SERVICE INSTRUCTION

OPTIMIERUNG DER KOLBENRINGPOSITION BEI ROTAX[®] MOTOR TYPE 912 (SERIE) UND 914 (SERIE)

SI-912-014

SI-914-017

Bild 1

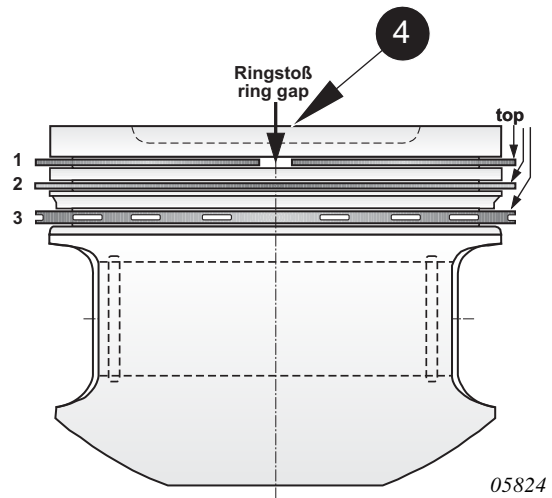
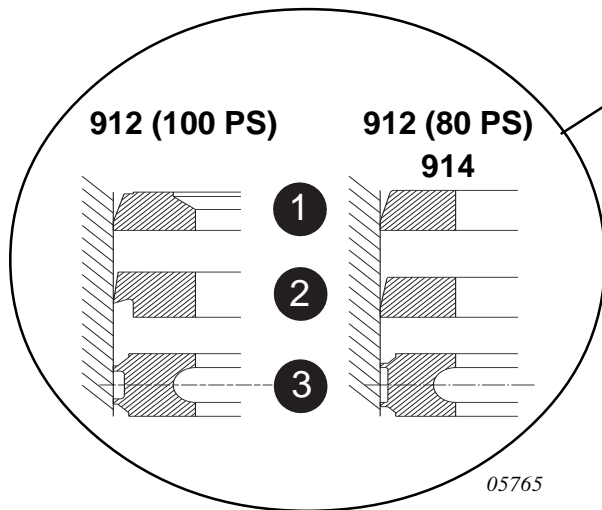
(siehe dazu Bild 1 und 2)

Den O-Ring 87x2 auf den Zylinderhals schieben und Zylinderlaufbahn einölen.

■ **ACHTUNG:** Um Ringbrüche zu vermeiden, ist der geeignete Montagering zu verwenden und darauf zu achten, dass der Öffnungswinkel der Ringe (2) und (3) den angegebenen Wert nicht übersteigt!

Kolben einölen, Kolbenringe mit Montagering zusammendrücken und zugeordneten Zylinder vorsichtig aufsetzen. Der gleiche Vorgang erfolgt bei den weiteren Zylindern.

Bild 2

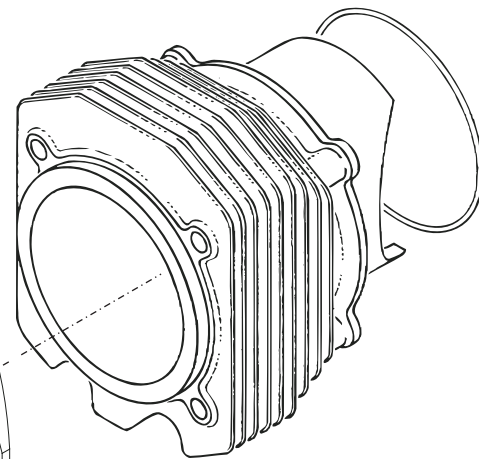
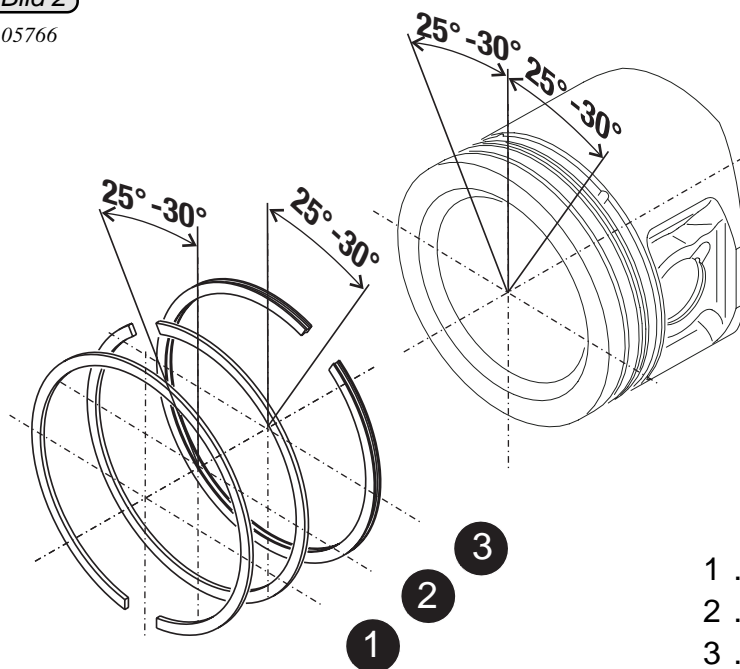
Auf die Lage der Kolbenringstöße (4) achten. Der Stoß des 1. Kolbenrings (1) muss in der Mitte des unteren Kolbenhemds plaziert sein. Der Ringstoß des 2. Kolbenringes (2) und der Stoß des Ölabstreifringes (3) soll von der Mitte des oberen Kolbenhemds zwischen 25° und max. 30° weggeneigt sein (siehe dazu Bild 2).

■ **ACHTUNG:** Keinesfalls soll der Ringstoß im Bereich des Kolbenbolzenauges zu liegen kommen.
